**« Projet de modernisation du secteur Cabeau, sur le domaine skiable de la Croix Fry : Télésiège de la tête de Cabeau »,  
Présenté par la société Manigod Labellemontagne,  
sur la commune de Manigod (Haute-Savoie)**

**Avis de l'Autorité environnementale  
sur le dossier de demande d'autorisation de défrichement pour la  
construction du télésiège de la Tête de Cabeau,  
présentant le projet et comprenant l'étude d'impact**

**Avis P n° 2014-1375**

**émis le 24 novembre 2014** n° 1324

Localisation du projet.

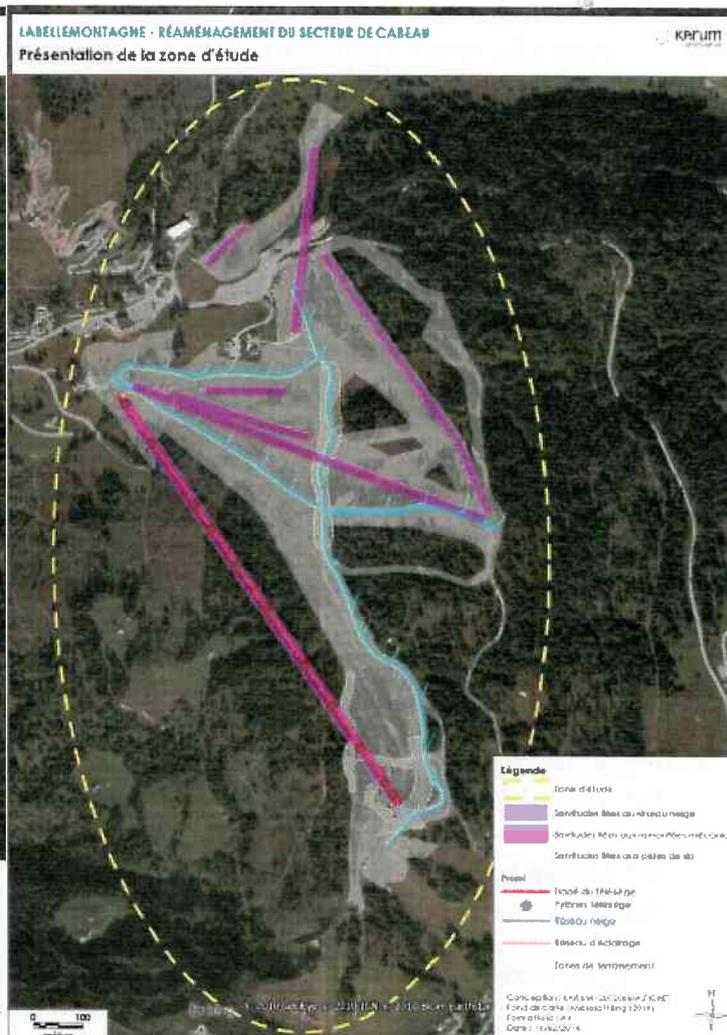
Bien qu'un effort ait été fait sur la présentation du projet au sein de l'étude, avec notamment le report sur l'ensemble des cartes de l'emprise du projet, l'Autorité environnementale recommande, pour la complète information du public, que :

- un plan des pistes du domaine skiable soit intégré à l'étude d'impact, et que les noms des pistes concernées par les réseaux d'enneigement et d'éclairage soient spécifiés ;
- les grandeurs caractéristiques des travaux sur pistes : surface totale terrassée, en faisant la distinction entre les pistes de raccordement et les travaux sur la piste Gentianes et les volumes de déblais et remblais soient précisées.
- la pratique du ski hors piste dans l'aire d'étude soit décrite.
